## 質疑・回答書

告示番号	4 6	件 名	(仮称)豊中市立北校建設工事、(仮称)豊中市立南部コラボセンター建設工事
No	質疑事項	回 答	
	<b>【各棟共通】</b>		
1	<p>残土処分について、処分場が相違しています。指定処分地(公共処分場)ではなく、構外搬出適切処分(自由処分)としてよろしいでしょうか。</p> <p>○(A004図3.2.5建設発生土の処理)構外搬出適切処理処分 ×(A012図3.土工事)残土処分は公共処分場にて処分すること。 (A-004、012図)</p>	<p>残土の処分場は、大阪湾広域臨海環境整備センター、一般財団法人城陽山砂利採取地整備公社を想定していますが指定するものではありません。近隣の公共処分場に受け入れられなかった場合は、処分方法を検討した上で、監督職員と協議することとします。</p>	
2	<p>上記質疑で、公共処分場にて処分となる場合、処分先、受け入れ費用、諸条件を開示いただけますでしょうか。</p>	<p>大阪湾広域臨海環境整備センター、一般財団法人城陽山砂利採取地整備公社を想定していますが、処分場を指定するものではありません。ただし、民間処分場は不可とします。</p>	
3	<p>塗装工事、せっこうボード面の素地ごしらえについて継目処理工法の場合はA種とありますが、A種は全面パテシゴキ+研磨紙ズリの工程があります。全面パテシゴキではなく、目地部のみパテシゴキとしてよろしいでしょうか。 (A-008図)</p>	<p>せっこうボード面の素地ごしらえについては、図面番号A-008【共通】特記仕様書(5)のとおり継目処理工法の場合、全面パテシゴキ+研磨紙ずりの工程を含むA種とします。</p>	
4	<p>特記仕様書(追記1)において、「○本工事の施工にあたり支障となる樹木、フェンス、屋外通路の屋根等の枝払い、移植、仮撤去・復旧等はすべて本工事に含む」との記載がありますが、図示なきものは別途工事としてよろしいでしょうか。 (A-012図)</p>	<p>本工事の施工にあたり支障となる樹木、フェンス、屋外通路の屋根等の枝払い、移植、仮撤去・復旧等は、図示なきものは別途工事としますが、軽易なものは受注者の負担にて移植・仮撤去復旧等の対応を行うものとします。</p>

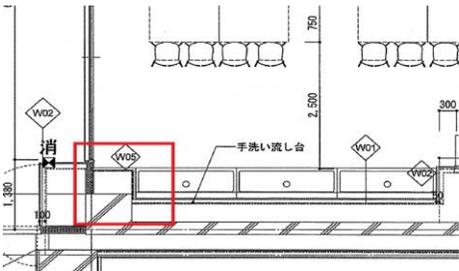
内部仕上表(2)音楽室(1)等で廻り縁に「木」と指示がありますが、仕様は内部共通部分詳細図(3)DT-i66和室天井で図示される廻り縁に倣い下記としてよろしいでしょうか。

・杉 W30×H20 + OSCL

(A-052図、A-102図)

図面番号A-102【北校】内部仕上表(2)音楽室(1)等の廻り縁に記載の「木」は、図面番号A-052【共通】内部共通部分詳細図(3)DT-i66和室天井の廻り縁に倣うものとし、杉 W30×H20+OSCLとします。

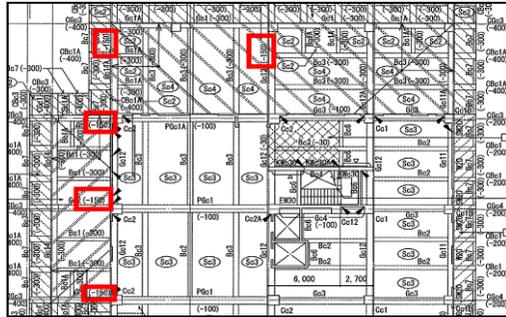
293 4階伏図で、下図赤囲部分の梁天端レベルが「4FL-10」ですが、周囲のスラブレベルに合わせて「4FL-100」としてよろしいでしょうか。(SC-004図)

図面番号SC-004【南部コラボセンター】3階伏図・4階伏図のCB-CC間、C5a-C6間のBc6梁天端レベルは周囲スラブレベルに合わせて4FL-100とします。
